## MÉMOIRE

PROJET DE MODIFICATION DE LA LIMITE DU  
PARC NATIONAL DU MONT ORFORD :  
IMPACT SUR LA CHAÎNE DES LACS  
STATIONNEMENT P5 ET CHEMIN DES BÛCHERONS

L'ASSOCIATION DES RIVERAINS DE LA CHAÎNE DES LACS (ARCDL)

BUREAU DES AUDIENCES PUBLIQUES EN ENVIRONNEMENT

FIGURE 1 : Grand bassin versant – Chaîne des Lacs

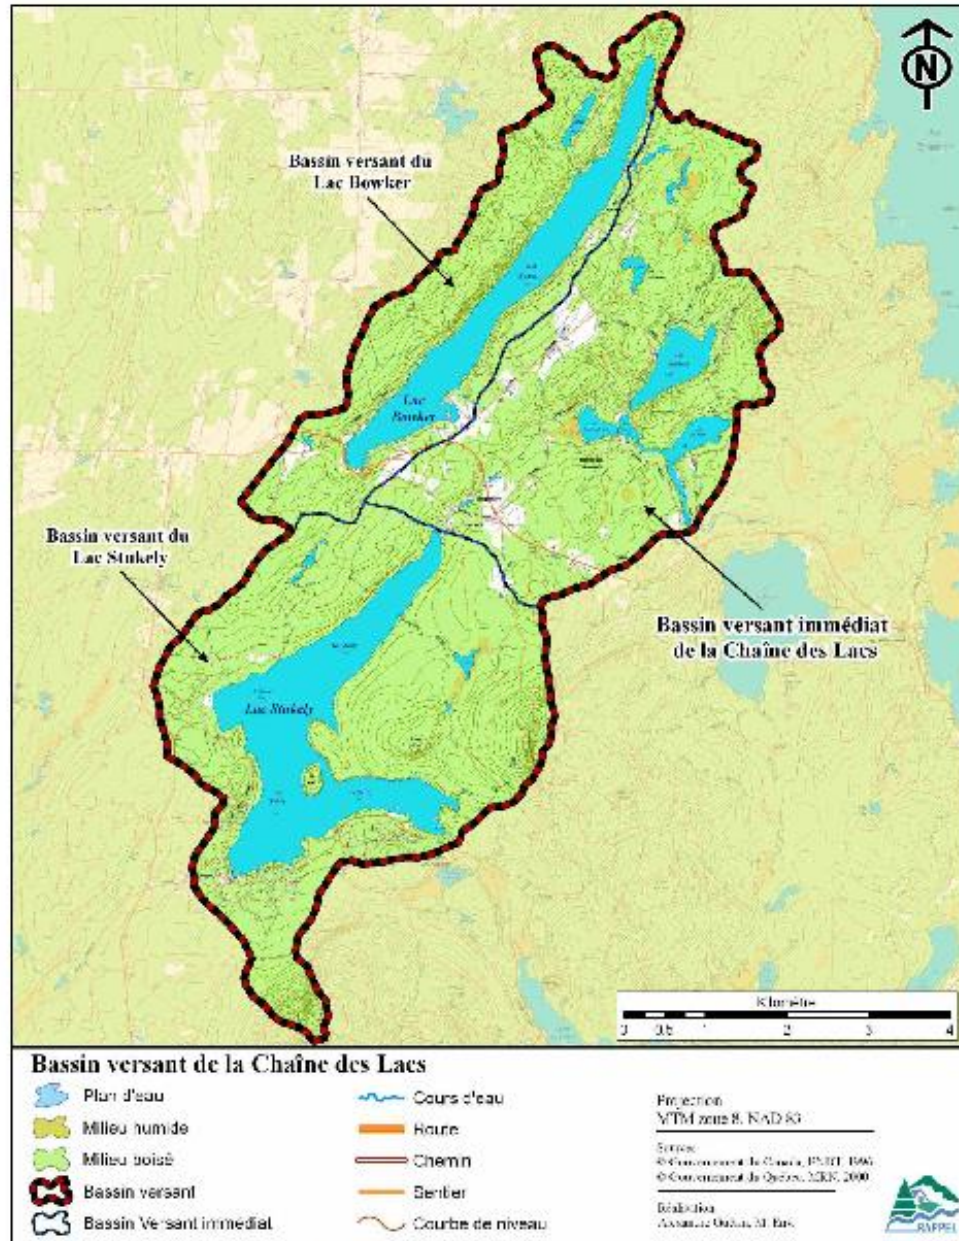
La CHAÎNE DES LACS désigne l'ensemble des plans d'eau suivants : le lac Bran-de-Scie, le lac Leclerc, le lac des Monts, le lac Simoneau et la Rivière-aux-Herbages. Les principaux tributaires de la Chaîne des Lacs sont les ruisseaux en provenance du lac Stukely (*ruisseau Stukely*) se déversant dans le lac Bran-de-Scie, ainsi que ceux du lac de la Mine (*ruisseau de la Mine*) et du lac Bowker (*Rivière-aux Herbages nord*) qui se déversent au lac Simoneau dans sa partie nord-ouest. (Voir *Figure 1 : Grand Bassin versant total de la Chaîne des Lacs*, page 7).

FIGURE 2 : Bassin versant immédiat – Chaîne des Lacs

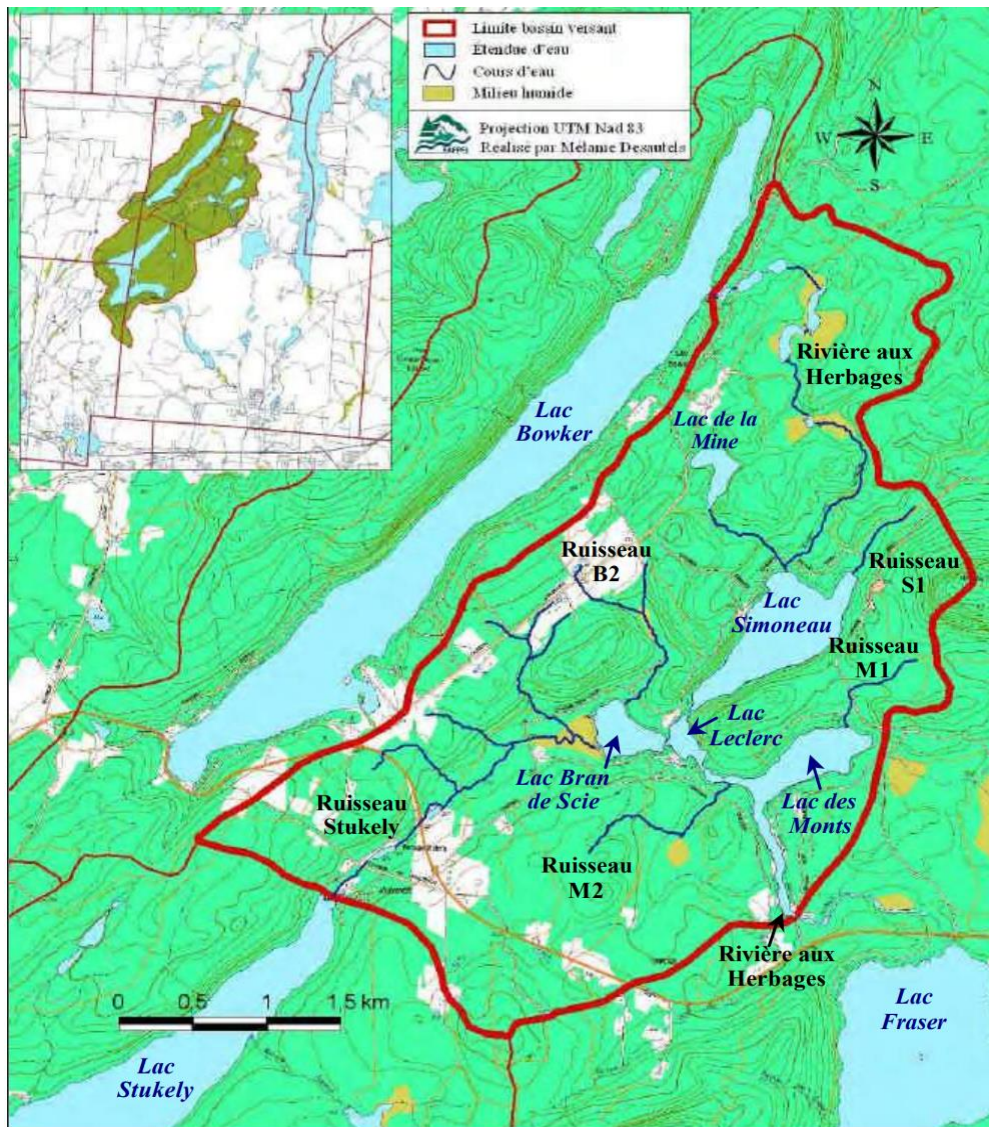
D'autres ruisseaux de moindre importance se déversent aussi dans les plans d'eau de la Chaîne des Lacs. Il faut noter que les ruisseaux identifiés S1 et M1 à la figure 2 du présent mémoire (*Bassin versant immédiat de la Chaîne des Lacs*, page 8) prennent source dans le secteur du Mont des Trois Lacs. L'exutoire de la Chaîne des Lacs est la Rivière-aux-Herbages, qui traverse la route 220 (en ponceau) pour se déverser dans le lac Fraser
